## SERVICE INFO

# Geänderter Spannarm und Umlenkrolle

Hersteller: Nissan, Renault

Motorcode: M9R

Bild 1: Spannarm und Umlenkrolle aus Metall

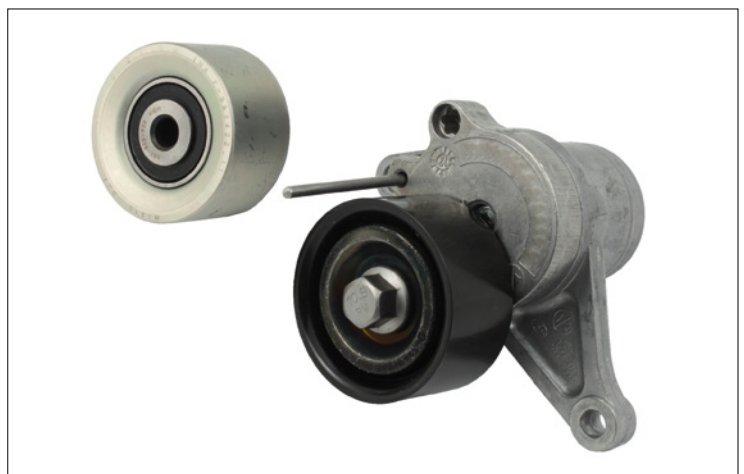
Die Hersteller Nissan und Renault verbauen im Nebenaggregatetrieb der oben genannten Modelle zwei unterschiedliche Ausführungen des Spannarms und der Umlenkrolle. Die Fahrzeuge können mit einer Ausführung aus Metall (Bild 1) oder Kunststoff (Bild 2) ausgestattet sein.

Schaeffler Automotive Aftermarket bietet für diese Modelle einen Spannarm und eine Umlenkrolle aus Kunststoff an (Bild 2). Diese erfüllen voll umfänglich alle technischen Anforderungen und können bedenkenlos verwendet werden.

Der Spannarm und die Umlenkrolle aus Metall kann ohne Einschränkungen gegen eine Ausführung aus Kunststoff getauscht werden.
